RAPPORT INITIAL DE CONTROLE TECHNIQUE

Travaux de rénovation du bâtiment siège CCI MOSELLE - METZ

N° D'AFFAIRE : C26025678
N° CHRONO : 1

25HHE38_CCI_METZ_PRO_PIECES GRAPHIQUES_TECHNIQUE_ELEC_IND A

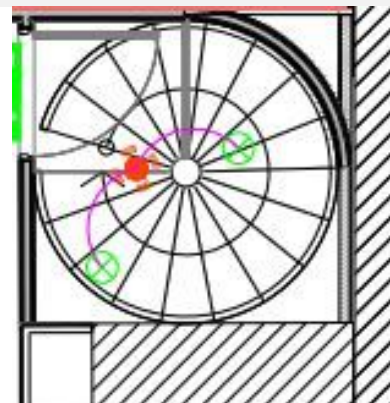
N°E18 - 3 Absence de BAES dans hall R+2
